Comune di Servigliano

OGGETTO: [ID: 8770] Istanza per il rilascio del Provvedimento di VIA PNIEC-PNRR ai sensi dell'art. 23 del D.Lgs. 152/2016 e ss.mm.ii., relativa al Progetto di un impianto fotovoltaico a terra collegato alla RTN di potenza nominale 18,31 MWp DC - 15 MW AC ubicato nei Comuni di Belmonte Piceno (FM) e Servigliano (FM). Codice MYTERNA n. 202100622. Proponente: TEP RENEWABLES (BELMONTE PV) S.R.L. Comunicazione relativa a procedibilità istanza, pubblicazione documentazione e responsabile del procedimento.

Contributo istruttorio/osservazioni

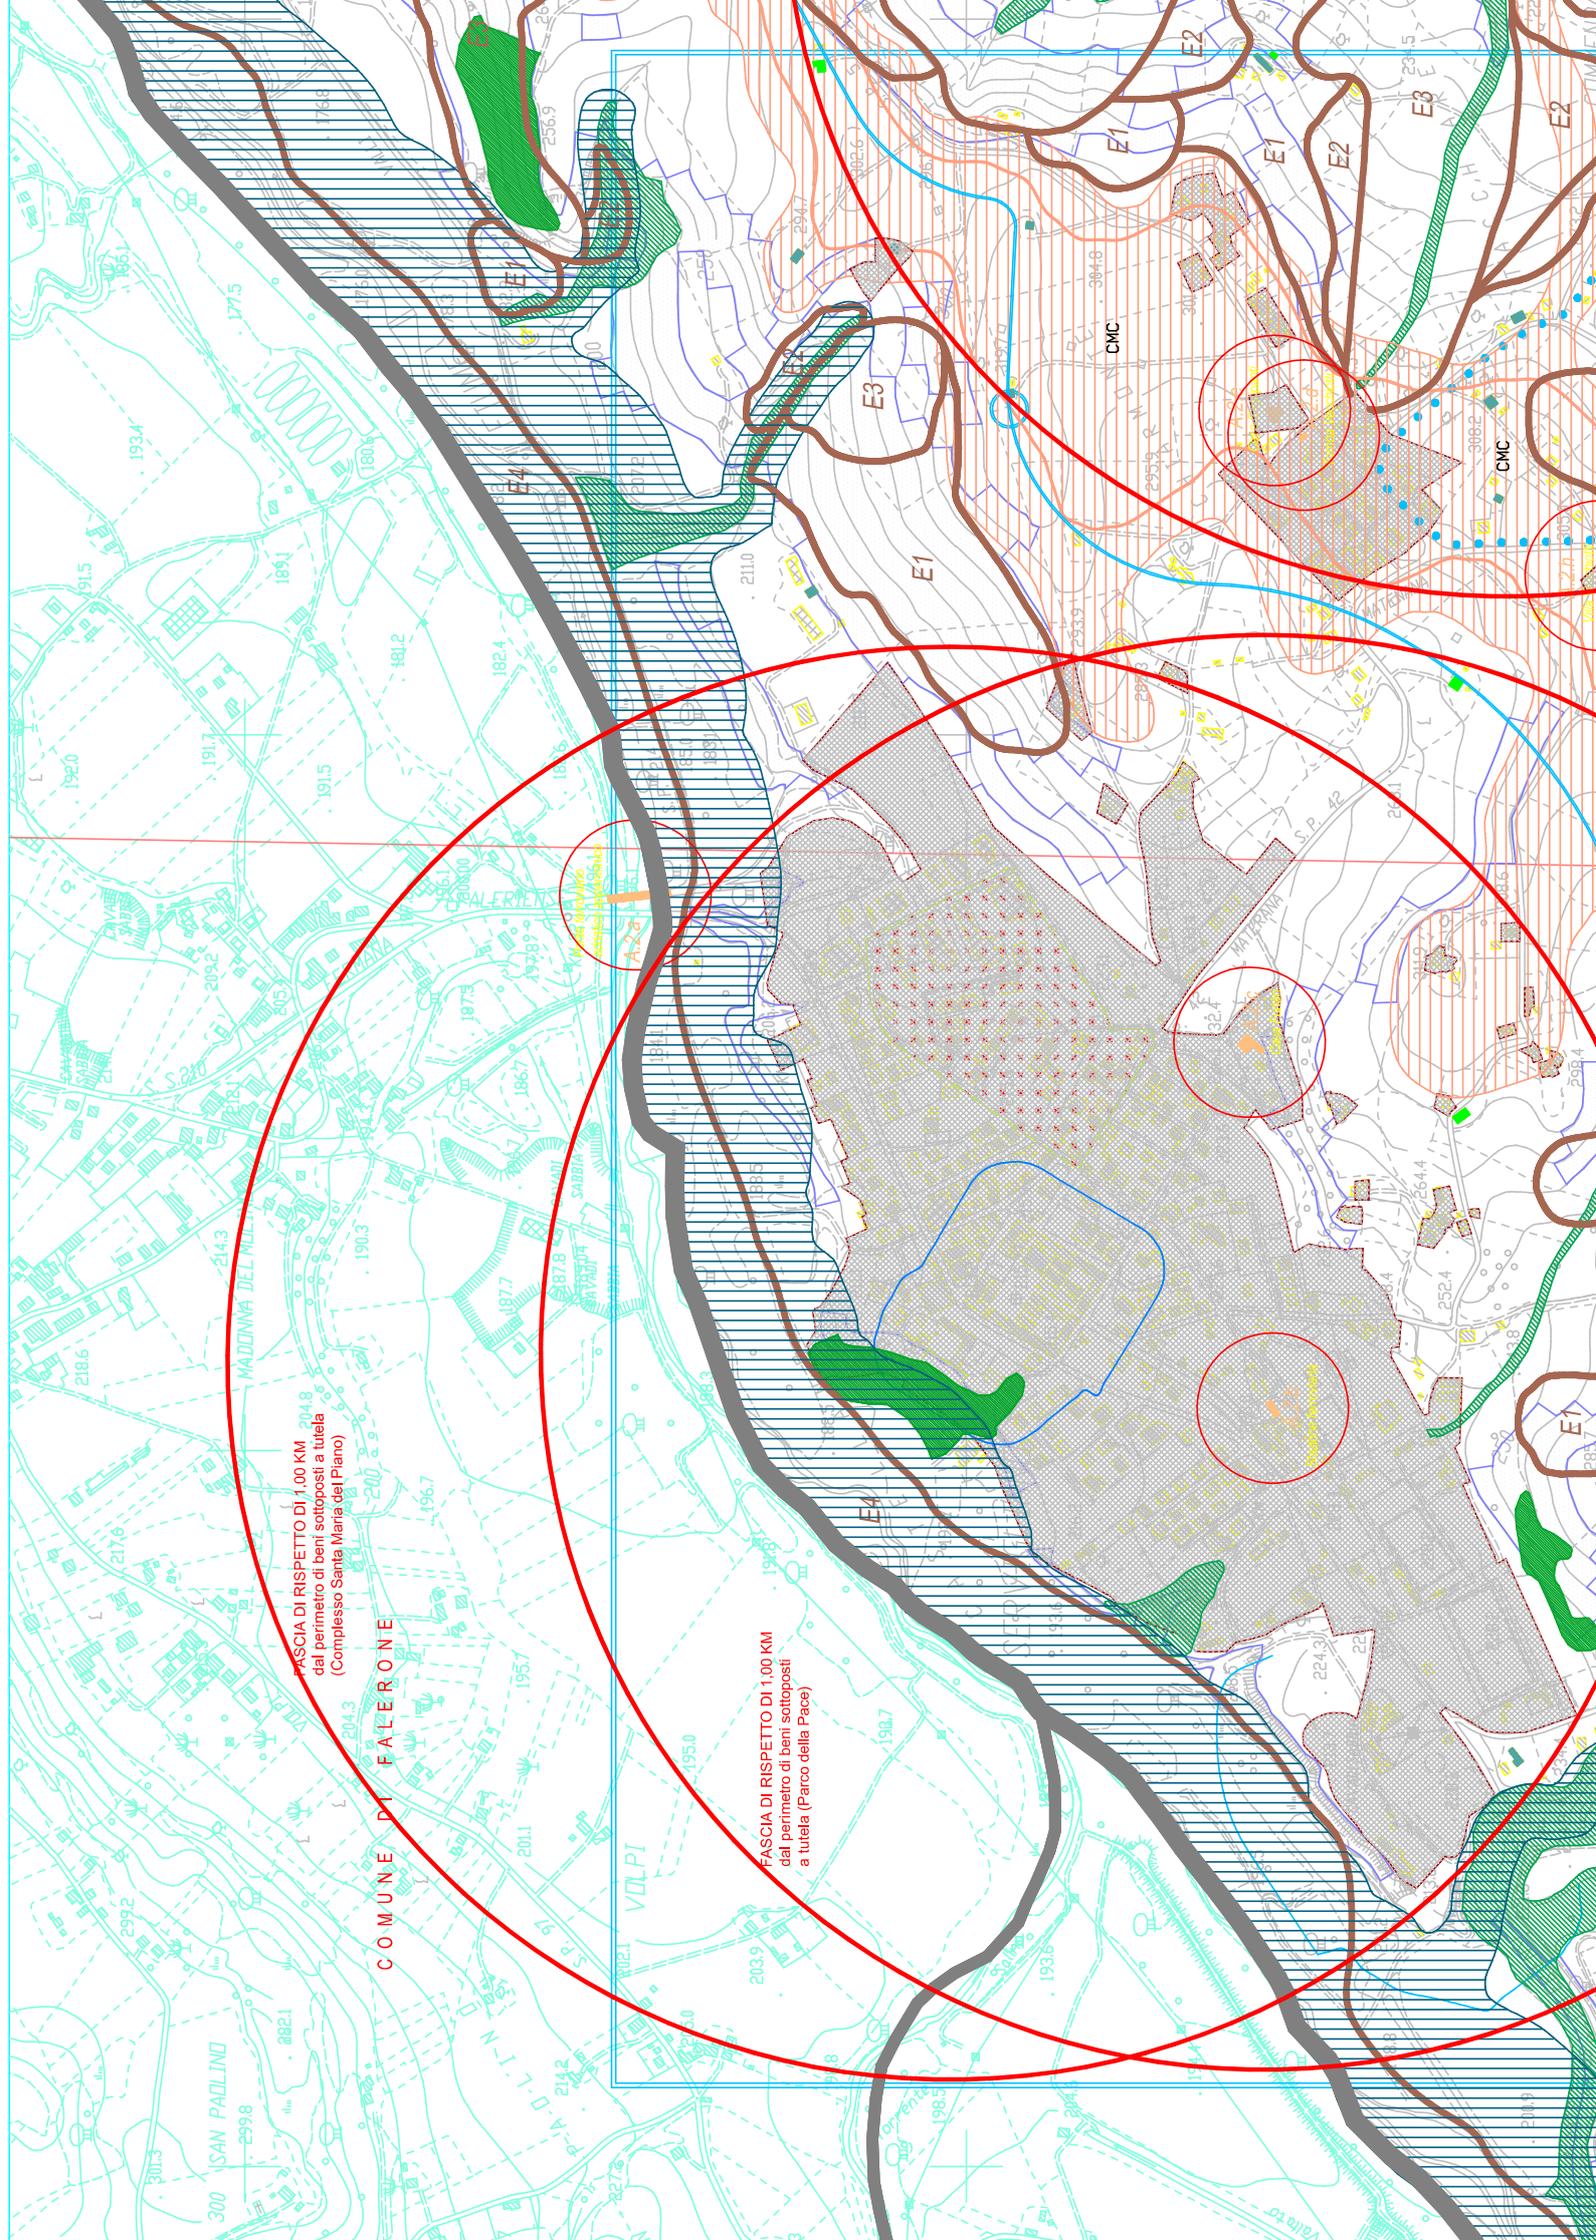
**FASCE DI RISPETTO DA AREE ARCHEOLOGICHE E BENI SOTTOPOSTI A TUTELA
(DISTANZA DI UN KM DAI BENI SOTTOPOSTI A TUTELA)**

Fasce di rispetto dai Beni Monumentali nel Comune di Servigliano:

a) Vincolo Complesso Monastico di Santa Maria del Piano (Settembre 2015)

Foglio 2 particelle n. 170, 443, 431, 449, 448, 449, 2, 4, 433, 446, 435, 445, 447, 455, 182, 471, 450, 643, 644, 645,457, 183, 184, 459, 451;

b) Vincolo Monumentale del "Parco della Pace"(Marzo 2022)

Foglio 2 particelle n. 170, 443, 431, 449, 448, 449, 2, 4, 433, 446, 435, 445, 447, 455, 182, 471, 450, 643, 644, 645,457, 183;

c) Vincolo in corso di definizione per il Complesso Commenda di Sant'Agata e Villa Gallo

Quasi totalità dell'impianto gravante sui territori dei Comuni di Servigliano e Belmonte Piceno.

Dati gli elementi di incertezza evidenziati, l'indeterminazione ed incompletezza dell'opera progettuale proposta, alla luce delle valutazioni svolte e soprattutto in seguito alla incompleta ed inesatta indicazione delle fasce di ripetto dei beni Archeologici e Monumentali, e quindi della non idoneità dei luoghi scelti per la realizzazione dell'impianto agrivoltaico in oggetto, si esprime parere contrario alla proposta di realizzazione del progetto dell'impianto Agrivoltaico ricevuta (ID:8770), ubicato nei territori dei Comuni di Belmonte Piceno e Servigliano.
